Service Bulletin Lokaliseren van Storingen Reparatie Onderhoud

HOOFDGROEP 4	GROEP 41	NO. 404
DATUM Juni 1989		
BETR. Koppelingskabel		
480, LHD

Dit Service Bulletin is een aanvulling op Servicehandboek Reparatie en onderhoud, Hoofdgroep 4, Aandrijving 480, 1986-19..

Afsteuning koppelingskabel aan pedaalbak

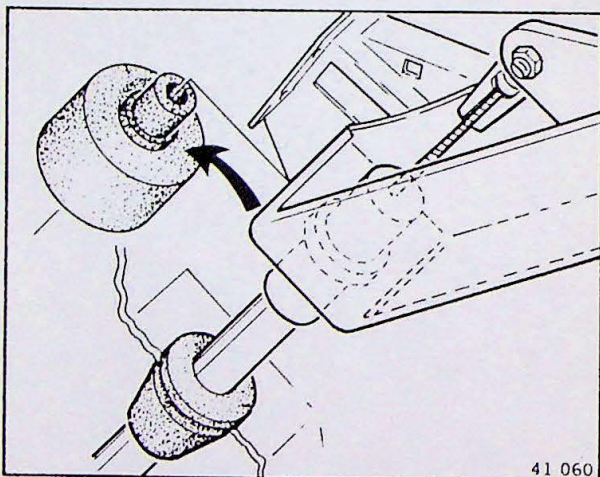
B18E en B18F; chassisnummer 521204-538170
B18FT; chassisnummer 521204-523613

Voor deze uitvoeringen geldt dat bij het aanbrengen van een nieuwe koppelingskabel de meegeleverde demper tussen de koppelingskabel en de pedaalbak gemonteerd moet worden.
